Sujet **Débat public Plein-Sud**  
De association RENARD <association-renard@orange.fr>  
À projetpleinsud@roissyenbrie77.fr <projetpleinsud@roissyenbrie77.fr>, Patrick NORYNBERG <patricknorynberg@gmail.com>, Roland DE PHILY <albane-inter@wanadoo.fr>, Association RENARD <association-renard@orange.fr>  
Répondre à <association-renard@orange.fr>  
Date 2020-12-27 16:09

# Dossier de concertation préalable du 12 octobre au 14 décembre 2020

*Composantes de la Trame Verte et Bleue -  
SRCE IDF (source Région Île-de-France, 2013)*

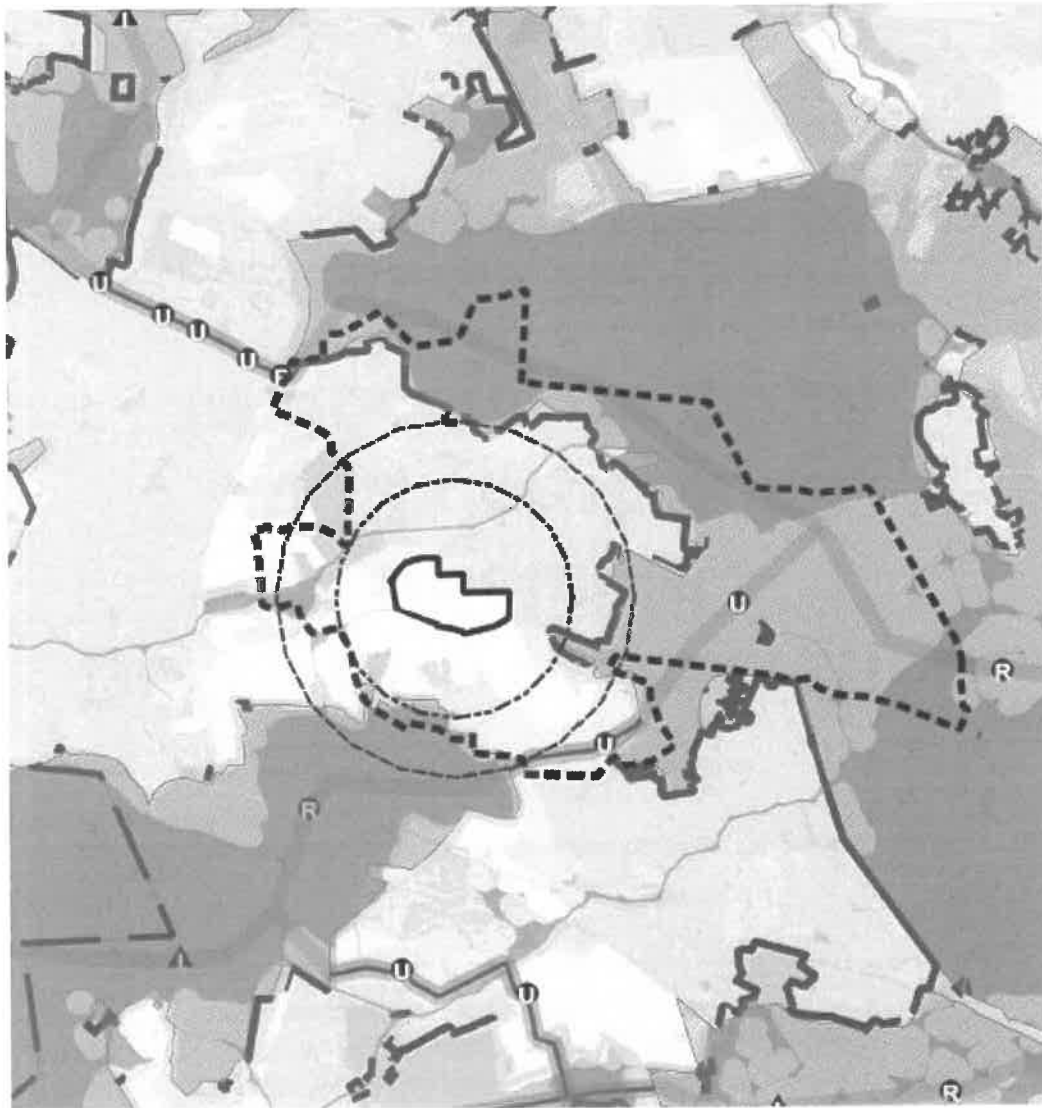
Nous avons constaté avec étonnement que la carte de la page 25 du :

N'était pas la carte valide du SRCE, malgré ce qui est affirmé par la commune.

Le corridor écologique dont le tracé est à préciser dans les documents locaux a été supprimé sur la carte que la commune a mentionné, à tort la commune étant celle du SRCE.

La vraie carte du SRCE est ci-dessous (extrait), téléchargeable sur le site de la DRIEE, notamment :

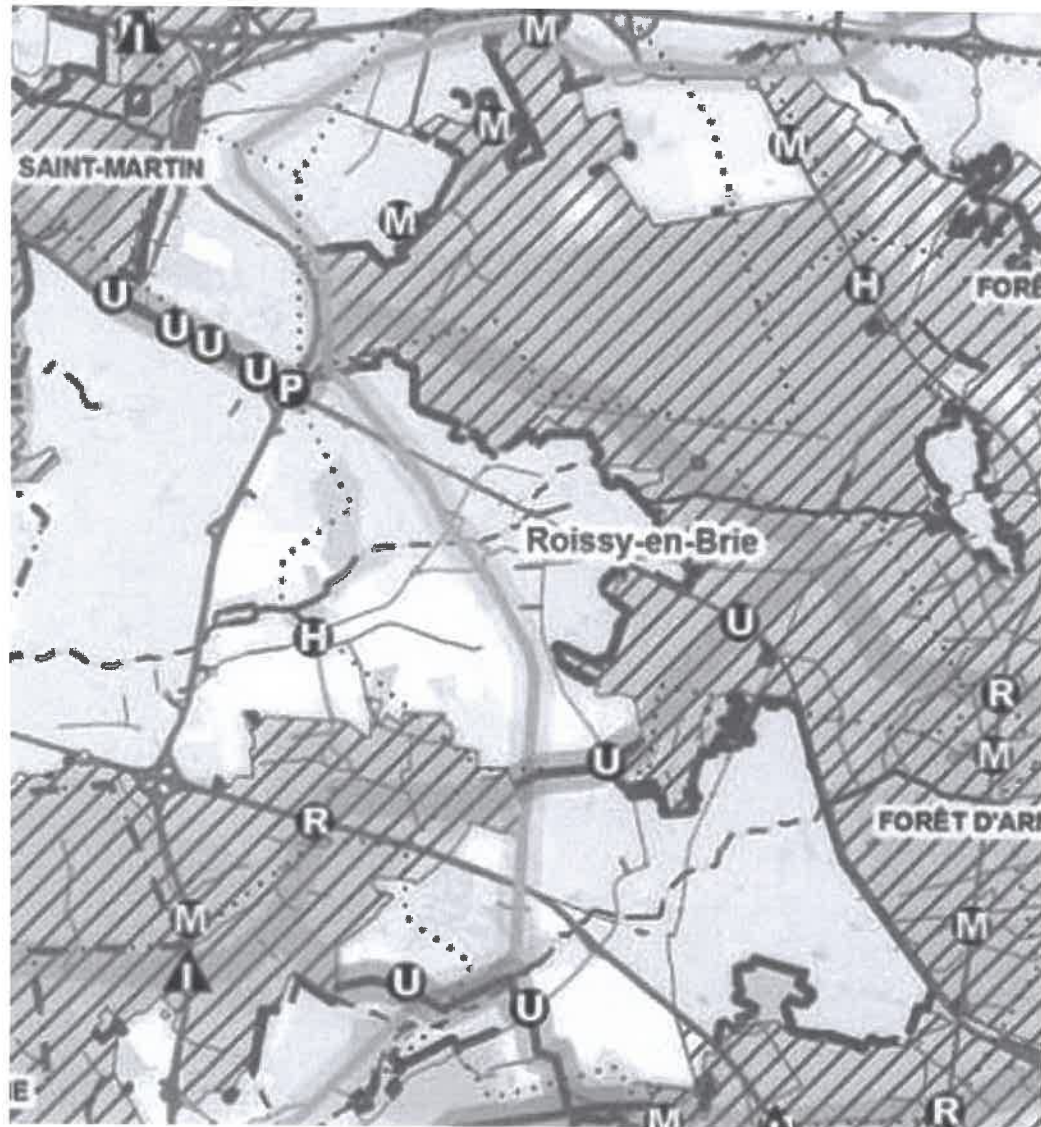
La carte des composantes de la trame verte et bleue du SRCE valide est affichée ci-dessus. Nous avons reproduit un extrait de la carte officielle en le mettant à la même dimension que la carte produite par la commune.

On voit que le corridor écologique inscrit en vert clair sur la carte valable du SRCE est un (extrait de la légende de cette carte du SRCE) :

doit, venant d'Ozoir-la-Ferrière, traverser les voies ferrées et rejoindre la forêt de Ferrières.

Ce corridor écologique traverse donc le site du projet Plein-Sud qui doit le prendre en compte.
